Avis délibéré
de la Mission régionale d'autorité environnementale
Provence-Alpes-Côte d'Azur

**sur la déclaration de projet emportant mise en compatibilité du
plan local d'urbanisme de Montmeyan (83), liée à l'installation
d'un parc photovoltaïque au sol au lieu-dit "Bramadou"**

**N° MRAe
003295/A PP**

Figure 4: Localisation des parcs photovoltaïques dans un rayon de 15 km - source : étude d'impact.

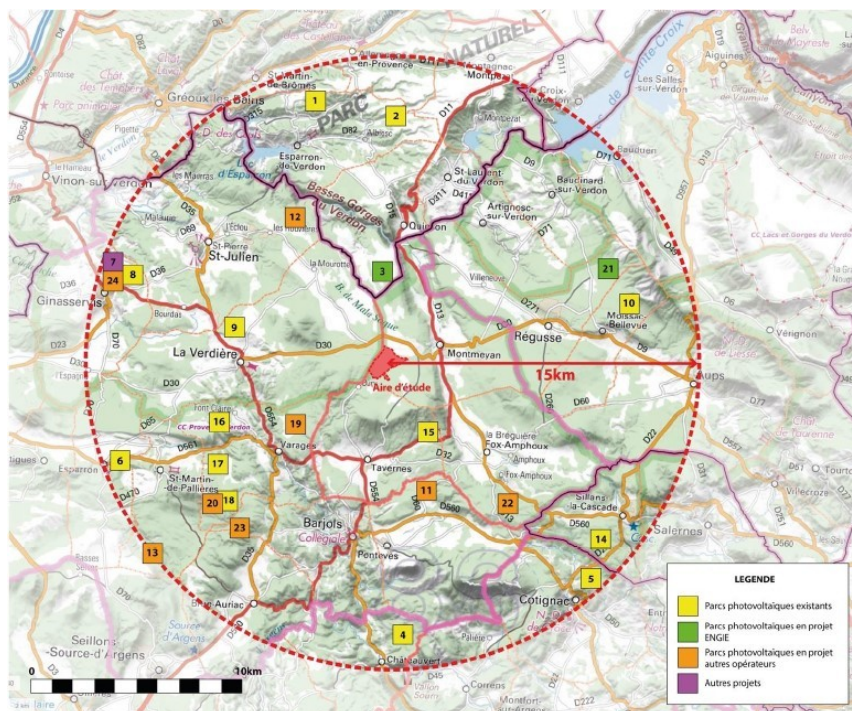
La MEC-DP vise à permettre l'implantation d'un nouveau parc photovoltaïque dans un secteur déjà fortement équipé. Au titre des effets cumulés, la MRAe considère que la concentration des parcs photovoltaïques existants ou projetés dans un rayon de 15 km mérite la réalisation d'une étude de saturation paysagère à cette échelle.

La MRAe recommande la réalisation d'une étude de saturation paysagère permettant de justifier ou de revoir le niveau d'impact retenu sur le grand paysage.
